事業者の対応（大手町地区連鎖型第三次再開発事業）

建築物のデザイン協議事項（大手町地区連鎖型第三次再開発事業）

【図-5 参照】

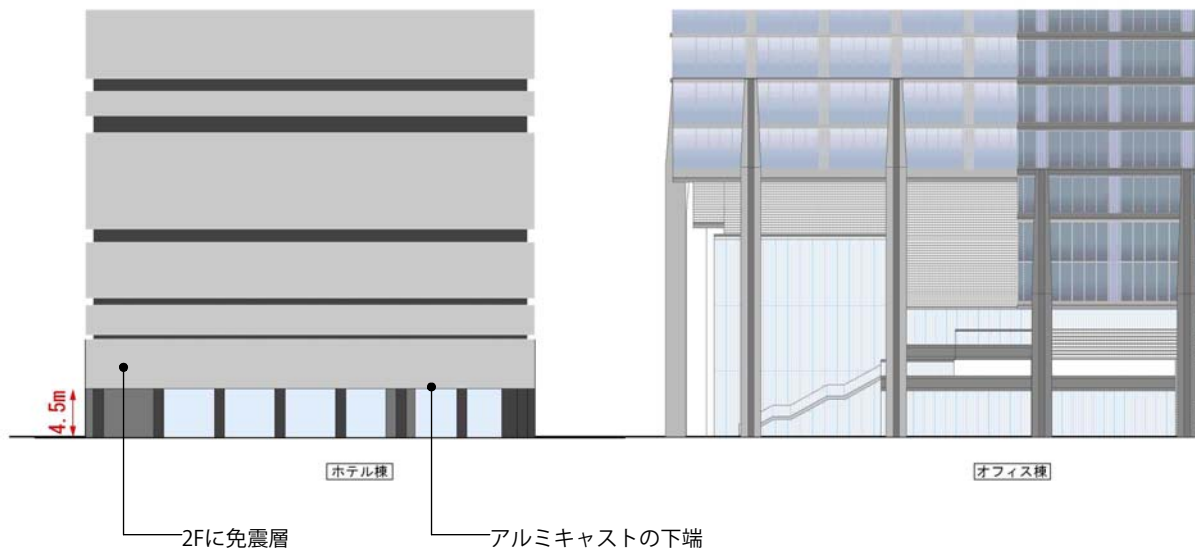
- ・ ガレリア閉鎖時にも快適で安心できる歩行者ネットワークが形成されるよう、A棟南側通路やその周辺空間の設計を検討されたい。

- ・ A棟南側外周部の1～4階ピロティ柱の位置を見直し、快適な歩行空間を確保します。また給排気塔と植栽帯の位置を見直すことにより、歩行部分と樹木を分離して配置することにより、快適で見通しの良い歩行空間を確保します。

日比谷通り側入口部での下枝高の高い樹木の採用や、地下鉄連絡階段の壁のガラス化により、極力死角を作らない見通しの良い歩行者空間を形成します。また、A棟南側給排気塔デザインはB棟外装と連携したデザインを採用することで街区の調和を図ります。また、夜間の通行時に安心して快適な歩行者空間となる照明計画とします。

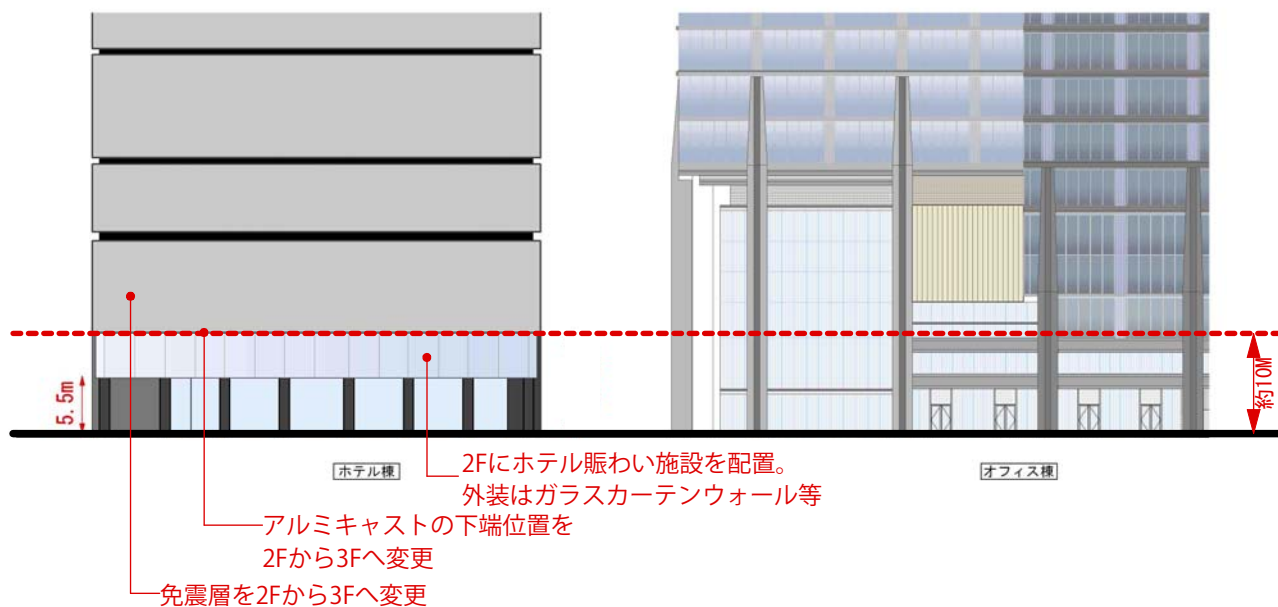
計画部会の意見を踏まえた都の見解	事業者側の対応
<p>以下の、遠景～中景に関わる事柄についてご対応をお願いします。</p> <ul style="list-style-type: none"> 先端性と成熟性を表出する風格ある景観が形成されている大手町地区において、現在の B 棟外観のデザインは、モチーフが直接的に表現されており周辺との調和の観点から違和感があることから、より品格を高め洗練されたデザインとなるよう、検討されたい。 	<ul style="list-style-type: none"> B 棟外観デザインについては、風格ある景観が形成されている大手町地区にふさわしいデザインとなるよう以下のような見直しを行います。 <p><u>デザインコンセプト</u></p> <ul style="list-style-type: none"> 事業コンセプト及び地区の歴史と景観より、大手町の風格ある景観に寄与するデザインとするためデザインコンセプトを <ul style="list-style-type: none"> 「洗練された現代デザインと、日本の伝統的手法の両立」 「風格ある景観に調和する重厚感あるデザイン」とします。 <p><u>デザインの方向性</u></p> <ul style="list-style-type: none"> 上記コンセプトを踏襲しつつ、課題である「スケール感の問題」「周囲のオフィス就労者との見合いの問題」を払拭するために、具体的なデザインの方向性としては、「日本建築の特徴的なデザインの採用によるアイストップとなるデザイン」「見合い軽減のために格子等に代表される複層レイヤーの考え方のデザインへの反映」として検討を行いました。 <p><u>計画部会の意見を踏まえた都の見解に対する検討</u></p> <ul style="list-style-type: none"> 下記の検討を行い、より品格の向上を図った計画とします。 <ul style="list-style-type: none"> <u>風格ある景観に寄与するデザイン検討 - アルミキャストによる複数レイヤーの採用と透かし方の検討</u> アルミ有孔パネルとガラスのカーテンウォールによるダブルスキンの構成から、立体的なアルミキャスト、間接照明による光の幕、ガラスのカーテンウォール、客室内部の遮光幕及び障子による複数レイヤーの構成に変更します。 重厚感を創出するため、より立体的なアルミキャストの形状を検討し、見上げ・中景では透過し過ぎな

い形状とします。

- ・ 低層部のアルミキャストは適度に透過する形状とし、開放感を高めると共に、周囲の低層部とスケール感の調和を図ります。

- ・ 水平ラインの本数を減らし、水平ラインによる分節位置を2～3層ごとの等ピッチに整理します。
- ・ 「グレー色のグラデーション」と「軒下の赤茶色」を中止し、グレー色にて計画します。
- ・ アルミキャストのデザインはモチーフが直接的な表現とならないよう、直線の要素で構成したデザインとします。

- ・ストリートファニチャーの配置
- ・低木、地被の植栽

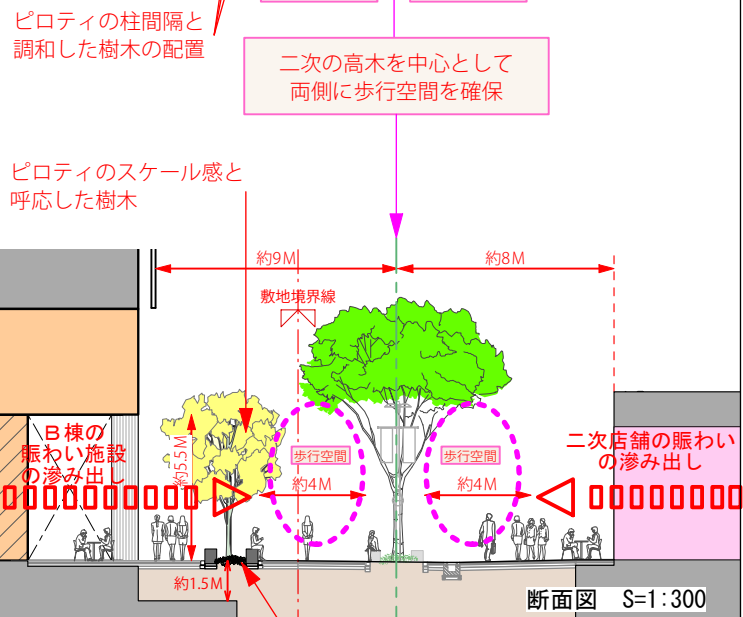
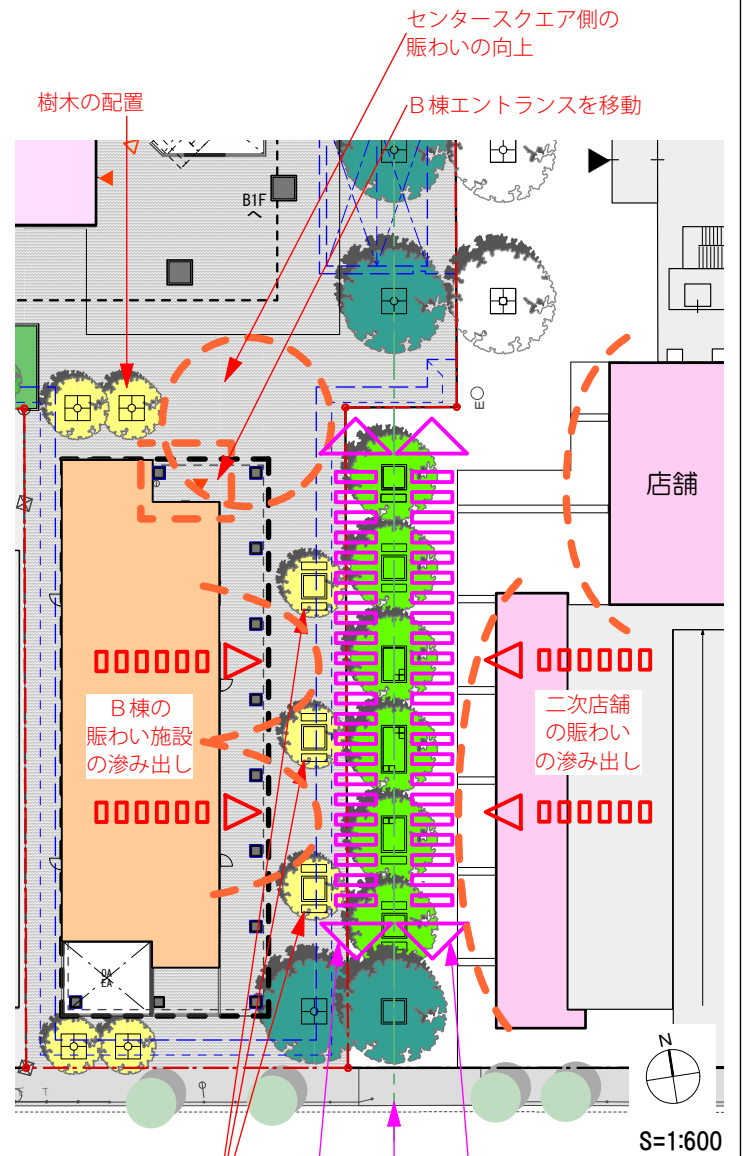
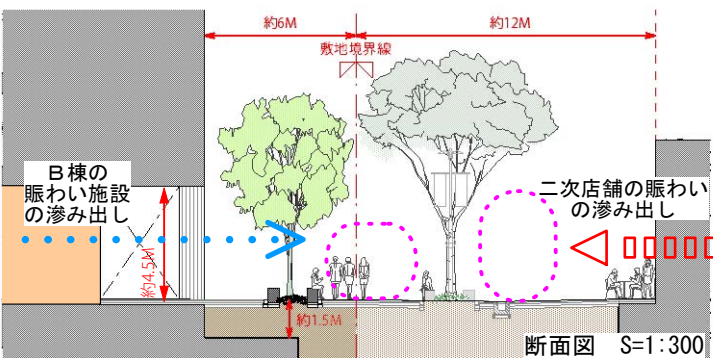
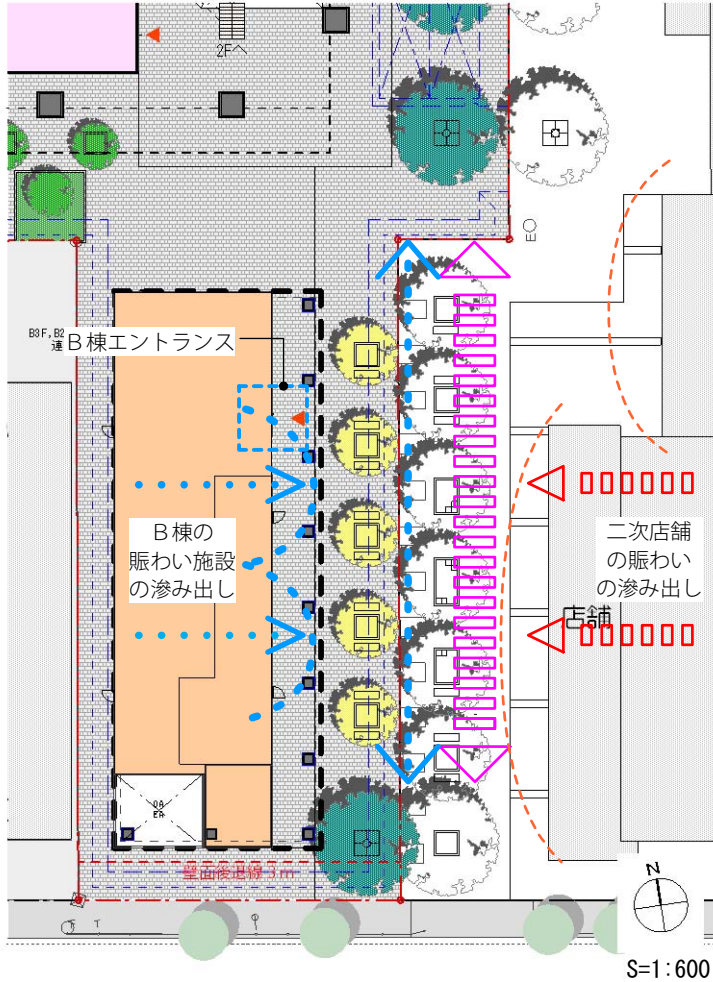
- ・ 仲通り延伸部南側については、北側より幅員が狭く中心もずれることから、樹木配置や当該部分に面する低層部の施設配置などを工夫することにより、歩行者視線レベルでの南北の連続性、B棟内部との一体性をより高め、歩行者にとって快適な空間となるよう検討されたい。
- ・ 東西と南北、地下と地上の歩行者動線が交わり、歩行者ネットワークの主要な結節点となるセンタースクエア周辺については、にぎやかさやサンクン広場を含むスクエア空間の特徴をさらに高めるよう、A棟吹抜空間、B棟低層部、センタースクエアの地上部などのデザインについて検討されたい。

- ・ 1Fピロティ部分の天井高さを約4.5mから約5.5mに変更し、約1m高くすると共に、2Fにあった免震層を3Fに変更し、2Fにホテル賑わい施設を配置します。また、2F部分の外装をガラスカーテンウォール等とする事によって、周囲の低層部と調和し、仲通り延伸部の賑わいを向上します。また、ホテル内部からもセンタースクエアや仲通り延伸部の賑わいを望むことが出来ます。【図-1、2参照】
- ・ 二次低層部・三次A棟低層部と高さが概ね揃うことで、仲通り延伸部に面したファサードの調和がとれ、かつ、呼応し合うことで賑わいが向上します。【図-1、2参照】
- ・ センタースクエア側(北側)にホテルのエントランスを移動し、ピロティを延長することで人の動きのアクティビティを表出させ、センタースクエア側の賑わいを向上します。また、エントランス脇に樹木を配置し、A棟南側の植栽と連携することで快適な歩行空間を形成します。【図-2、3参照】
- ・ 仲通り延伸部南側の樹木については、二次開発の高木1列を中心軸と捉え、その両側に幅員約4mの歩行空間を確保し、南北の連続性を高めます。
- ・ B棟前には、賑わいの演出装置として、ピロティのスケール感と呼応する高さを抑えた樹木を、柱間隔と調和するように配置します。樹木の間隔を広げて配置することで、B棟の賑わい施設のしみ出しを効果的に窺えるようにします。

- ・ 3本の樹木の足下にはストリートファニチャーを設け、利用者の憩いの場所を提供するとともに、カラーリーフを中心とした低木・地被の植栽を施し、賑わいを演出します。
- ・ B棟においても前述のピロティ空間構成の見直し等により、歩行者視線レベルで1Fの賑わい施設の表情が窺える計画とし、二次街区の店舗とともに連続した賑わいを感じられる快適な歩行者空間を形成します。

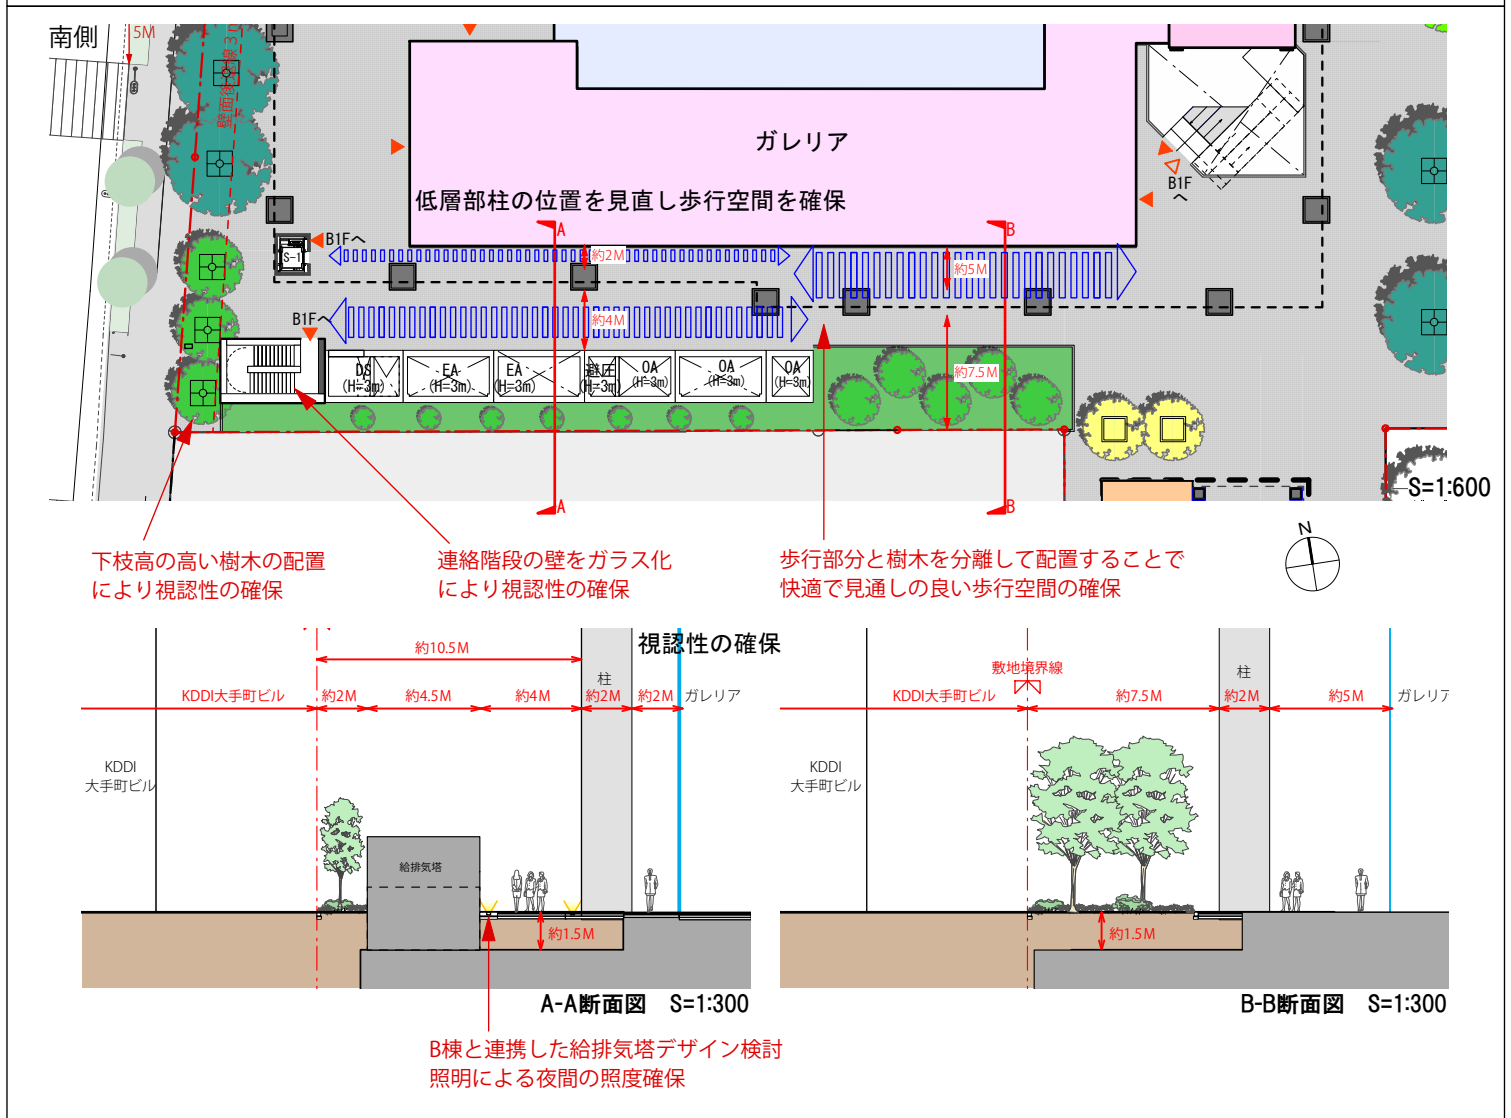
- ・ 建物スケールの調和のために分節しているA棟については、頂部における分節の効果が強調されるデザインとなるよう検討されたい。

- ・ ボリューム分割部に凹部を設けることにより、分節感を明確にするデザインとします。
